KESKI-SUOMEN ELY- KESKUKSEN LAUSUNTO 8.4.2019 KARSTULAN ITÄISTEN JA LÄNTISTEN VESISTÖJEN RANTAOSAYLEISKAAVA-EHDOTUKSESTA

FINGRID OYJ:N LAUSUNTO 5.4.2019 KARSTULAN ITÄISTEN JA LÄNTISTEN VESISTÖJEN RANTAOSAYLEISKAARVAEHDOTUKSESTA

ELYN LAUSUNTO
Lehtolampi, Suolikko

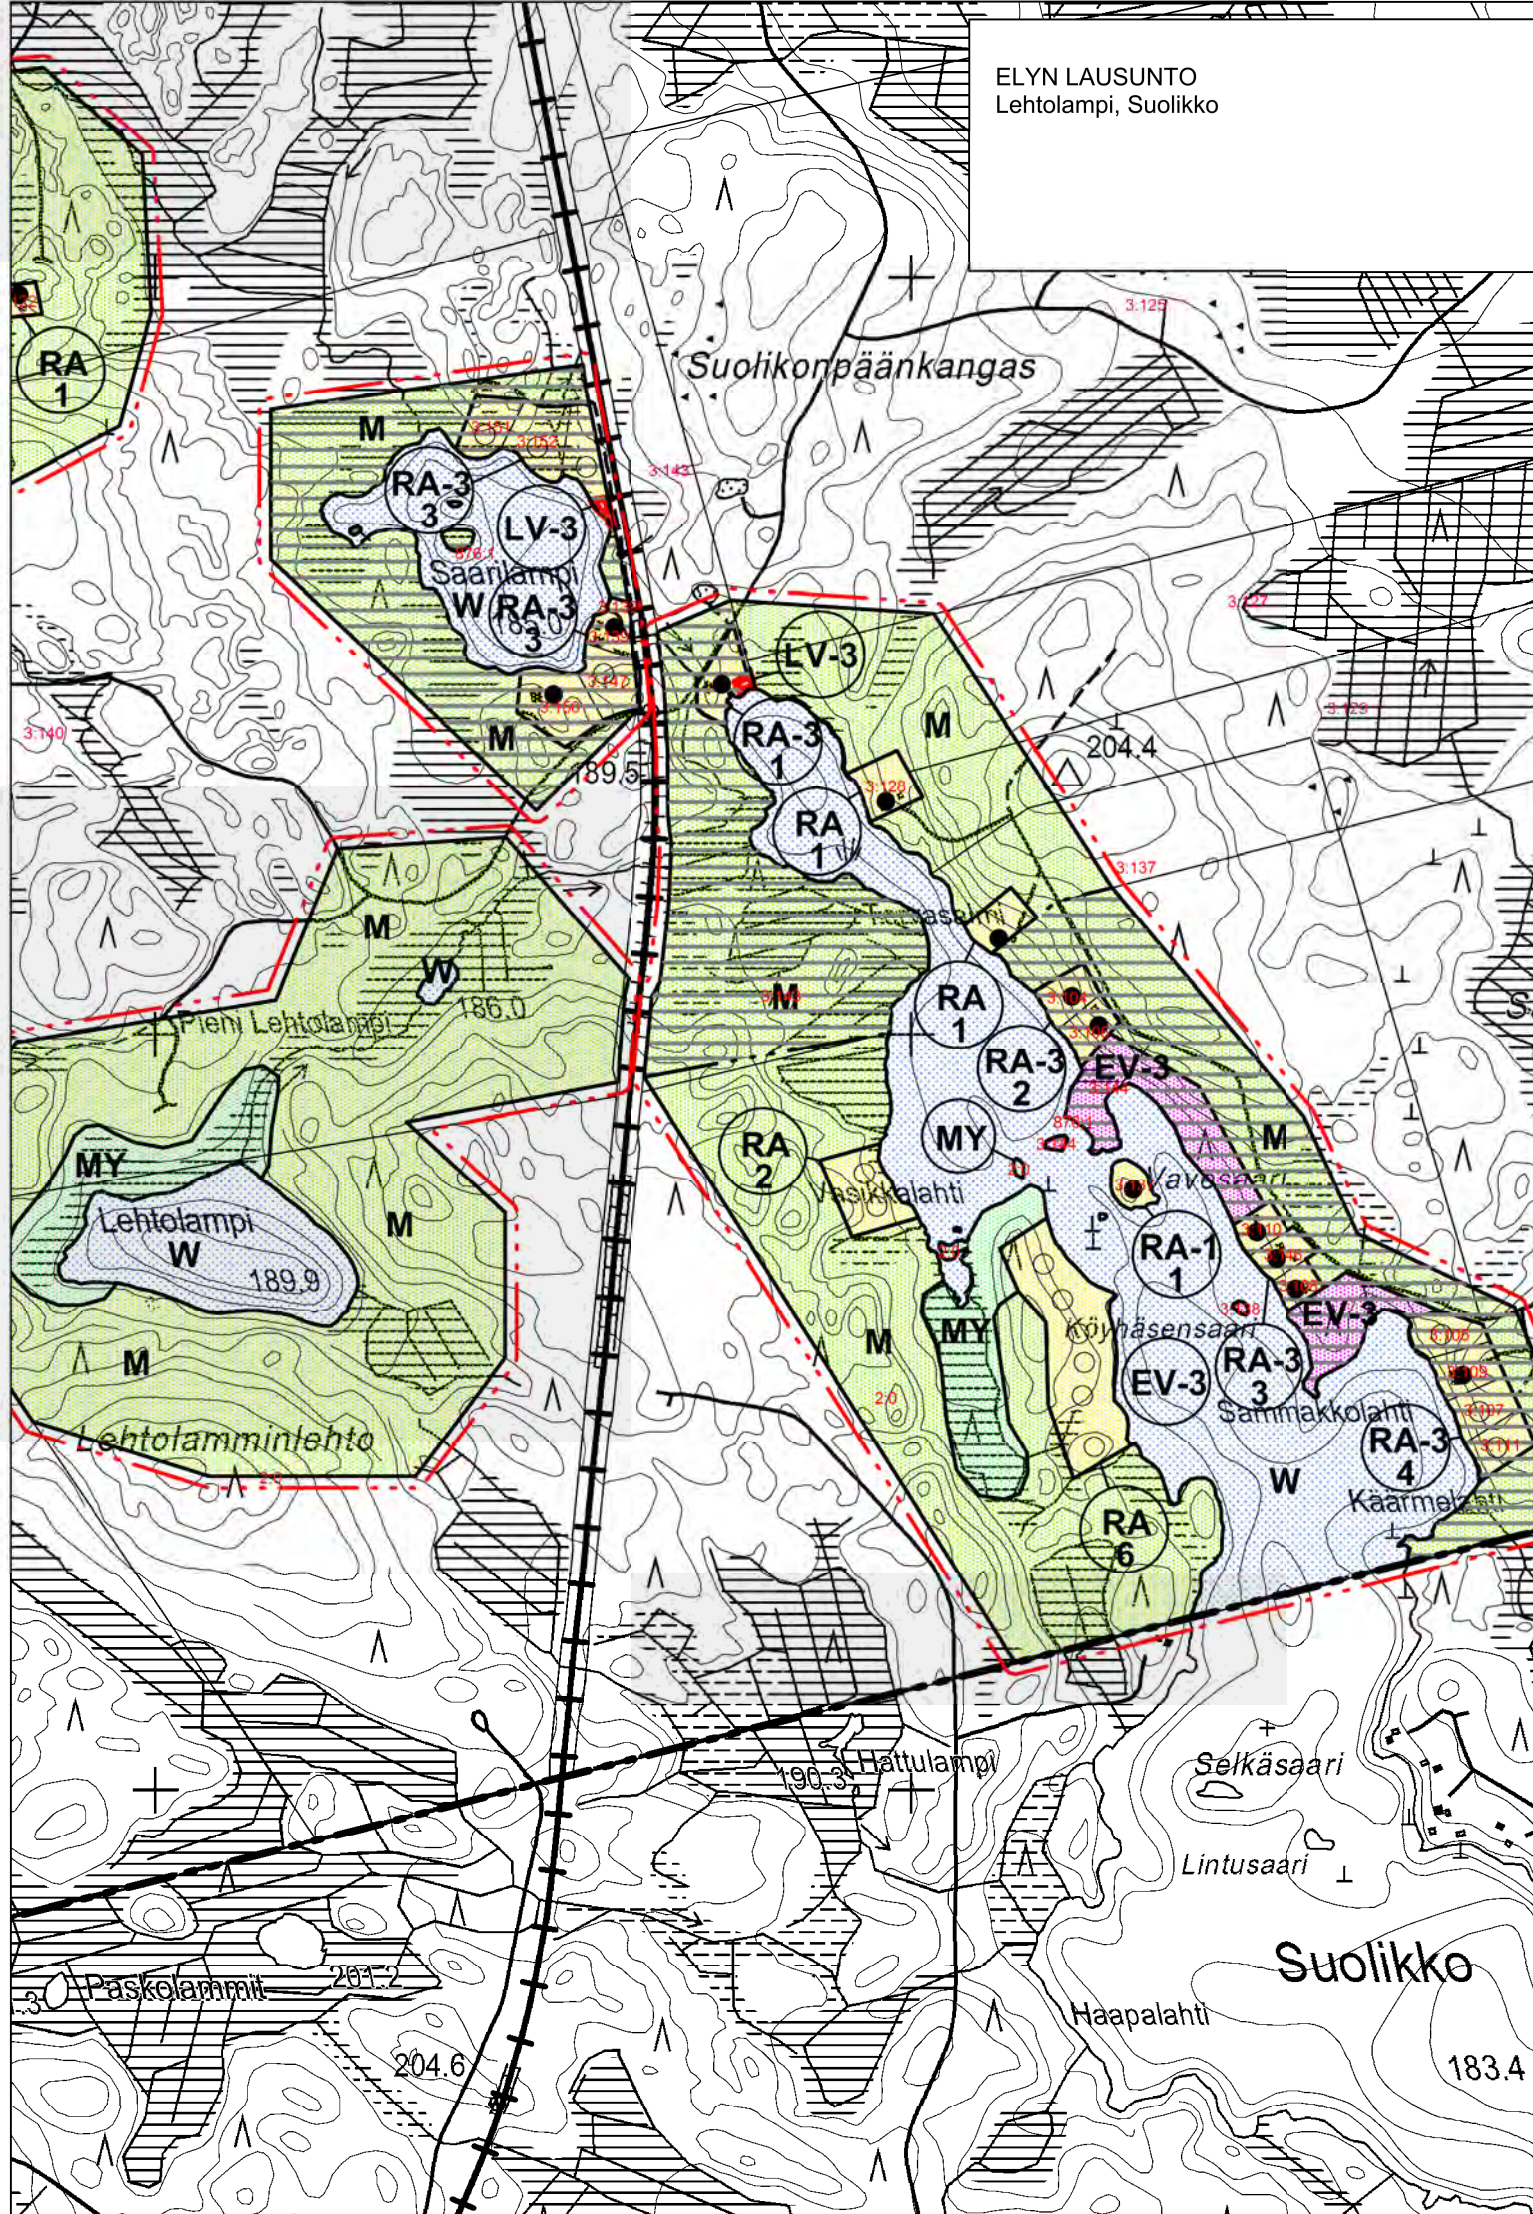
- *Voidaanko kohteille rakennettaviksi esitettyä rakennusoikeutta mahdollisesti siirtää maanomistajan muille ranta-alueille? Esimerkiksi Lehtolampi (luontoselvityksen kohde 131 sijoittuu Lehtolammelle) on luontoselvityksen mukaan kaakkurille soveltuva pesimälampi. Koska kaavaehdotuksen perusteella kaakkurin käytössä olleista Hoikkalammista toiselle ollaan osoittamassa kaavalla rakentamista ja koska kaavavastineen mukaan Lehtolammen rakennusoikeus on mahdollista luontoarvoja vaarantamatta sijoittaa saman maanomistajan omistamalle ranta-alueelle Suolikolla, niin ELY-keskus pitää perusteltuna siirtää rakennusoikeus tällöin käytettäväksi Suolikolla. Tämä ratkaisu kompensoisi osaltaan kaakkurin pesimäpaikkojen vähenemistä alueella.*

Kaavaehdotuksessa Lehtolammelle tilalle 226-874-2-0 osoitetut kolme uutta lomarakennuspaikkaa (RA/3) siirretään saman tilan Suolikko- järven ranta-alueelle. Siirrettävistä rakennuspaikoista kaksi sijoitetaan Suolikko- järven Vasikkalahden ranta-alueelle ja yksi kaavaehdotuksessa osoitetun viiden uuden rakennuspaikan RA- alueen pohjoispuolelle. Lehtolammen ranta-alue osoitetaan siirrettyjen rakennuspaikkojen alueen osalta maa- ja metsätalousvaltaiseksi alueeksi (M).

ELYN LAUSUNTO
Iso Ristijärvi, Pitkälampi

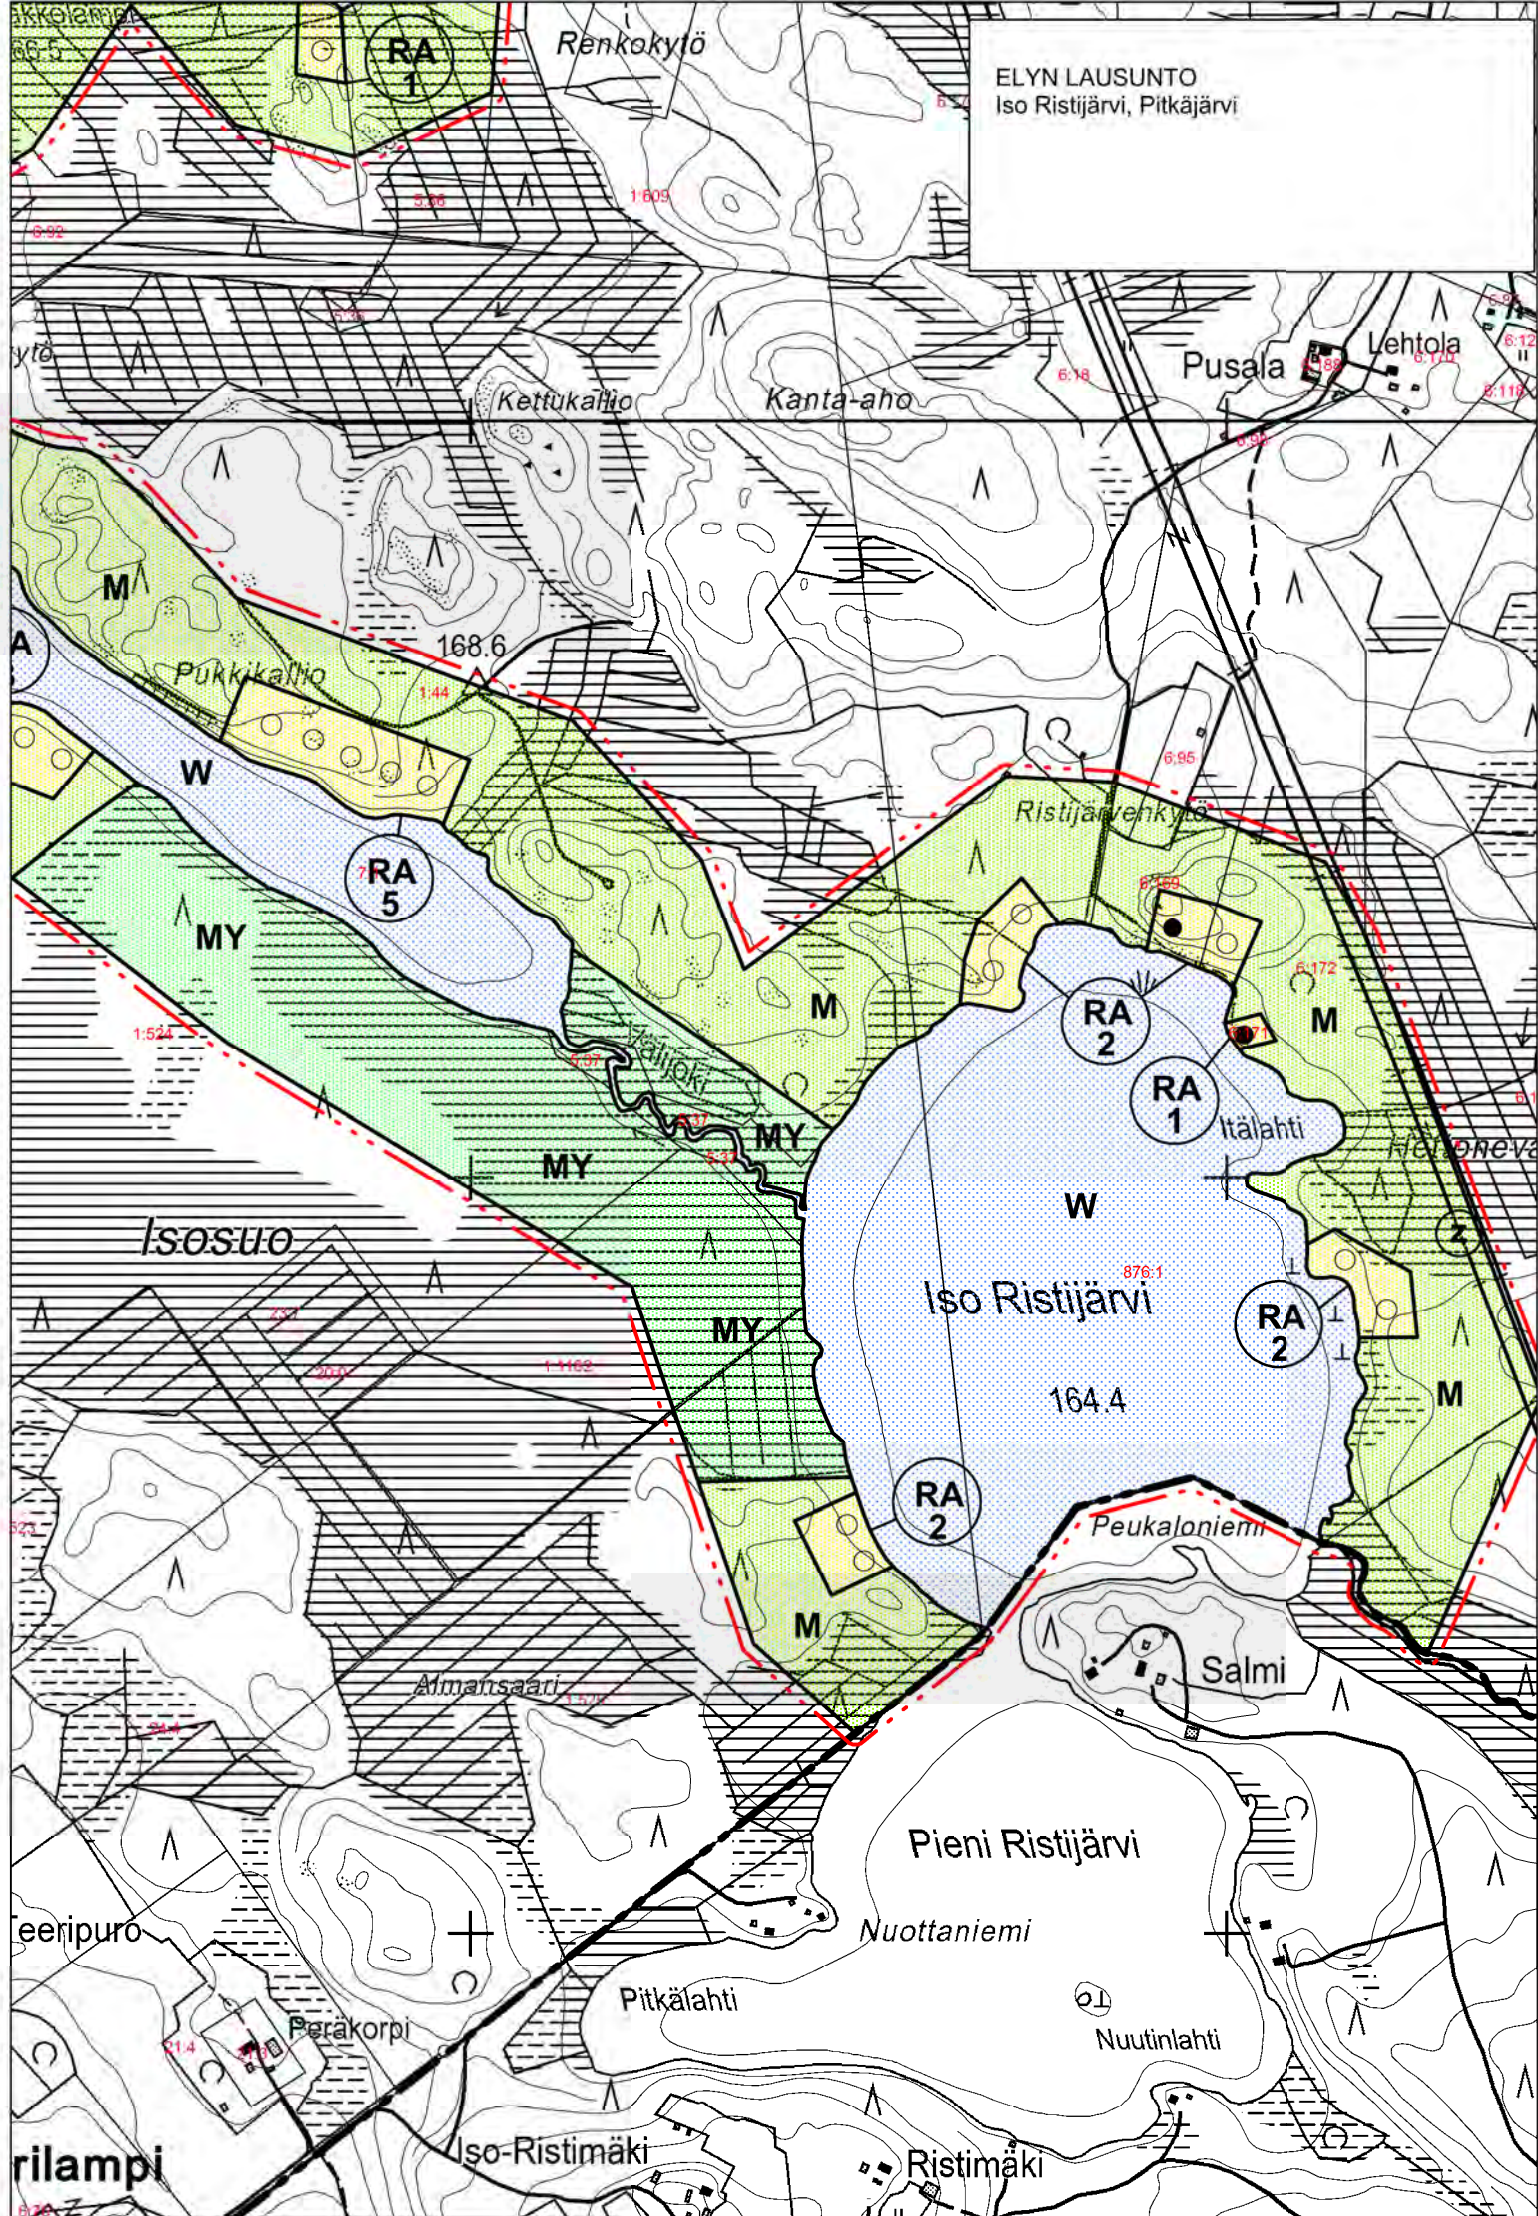
Kaavan luontoselvityksen päivityksen yhteydessä on myös päivitetty tiedot sääksien pesäpaikoista. Mm. Joutenjärvellä pesivän sääksen pesäpaikan paikkatieto on saatu käyttöön. Kaavaehdotusta tullaan muuttamaan Joutenjärven ranta-alueen uusien rakennuspaikkojen osalta Metsähallituksen esityksestä siten, että sääksen pesäpaikan ympäristö säilyy luontoselvityksen suosituksen mukaisesti 300 m etäisyydeltä rakentamattomana. Lähin kaavalla osoitettava lomarakennuspaikka tulee sijaitsemaan yli 600 m etäisyydellä pesäpaikasta.

Päivitetyt sääksien pesäpaikkatiedon perusteella siirretään kaavaehdotuksessa Iso Ristijärvelle tilalle 226-402-1-44 osoitettu yksi uusi lomarakennuspaikka (RA/1) saman tilan Pitkäjärven ranta-alueelle kaavaehdotuksessa osoitetun neljän uuden lomarakennuspaikan (RA/4) rakentamisalueen jatkeeksi. Iso Ristijärven ranta-alue osoitetaan siirretyn rakennuspaikan alueen osalta maa- ja metsätalousvaltaiseksi alueeksi (M).

Päivitetyt sääksien pesäpaikkatiedon perusteella poistetaan kaavaehdotuksessa Iso Ristijärvelle tilalle 226-402-1-1182 osoitettu yksi uusi lomarakennuspaikka (RA/1). Ko. uusi lomarakennuspaikka on kaavaehdotuksessa osoitettu rakennuskelvottomalle avosuolle, ja koska kyseistä uutta lomarakennuspaikkaa ei ole mahdollista siirtää saman omistajan muulle rakentamiskelpoiselle ranta-alueelle, niin sääksen pesäpuun luontoselvityksen suosituksen mukaiselle suoja-alueelle sijoittuva uusi rakennuspaikka on perusteltua poistaa kaavasta ja osoittaa alue kaavan luontoselvitykseen perustuen maa- ja metsätalousvaltaiseksi alueeksi, jolla on erityisiä luontoarvoja (MY).
